Asunto: Comunicado Radicado No.: SDHT 1-2017-80201 de 27 de septiembre de 2017  
Expediente No. SDHT 1-2017-24628 de 7 de abril de 2017  
Proyecto: **CONJUNTO RESIDENCIAL MARBELLA REAL**, Zonas Comunes.

**INFORME VERIFICACIÓN DE HECHOS No. 17-678**  
17 de agosto de 2017

Radicación No.	1-2017-24628 del 07 de abril de 2017
No. de la queja	1-2017-24628-1
Quejoso	Luis Humberto Caicedo Administrador
Proyecto	Marbella Real, <b>120 Unidades</b> Zonas Comunes
Dirección proyecto	Transversal 16A No. 40 – 31 Sur
Localidad	Rafael Uribe
Estrato	3
Radicación documentos	Etapa I: 400020120200-1 del 22 de junio de 2012
Enajenación proyecto	Etapa II: 400020130202-1 del 19 de junio de 2013
Enajenador	C E P Constructores Asociados S.A.
Dirección enajenador	Calle 22B No. 32B – 22
No. de registro	178047 – 90002

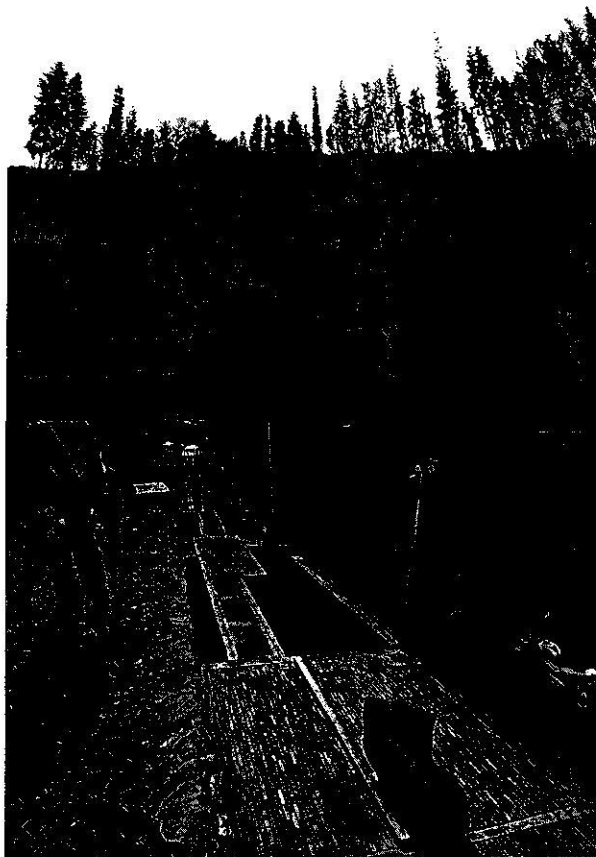
*Es muy importante asegurar la construcción y funcionalidad de las obras de mitigación relacionadas con la barrera anticálida de bloques y muro de contención. Por consiguiente deberá llevarse a cabo un programa de monitoreo que consiste básicamente en la revisión de la verticalidad del muro y su posible desplazamiento luego de un evento de caída de bloques o en su defecto cada 3 meses.*

*Dicho monitoreo se efectuará mediante comisión de topografía que revise y lleve registro histórico de los movimientos del muro. En caso de que el muro pierda verticalidad por un evento de caída de bloques de más del 20% o se desplaza horizontalmente más de 20 cm, se deberá proceder a su reemplazo inmediato.*
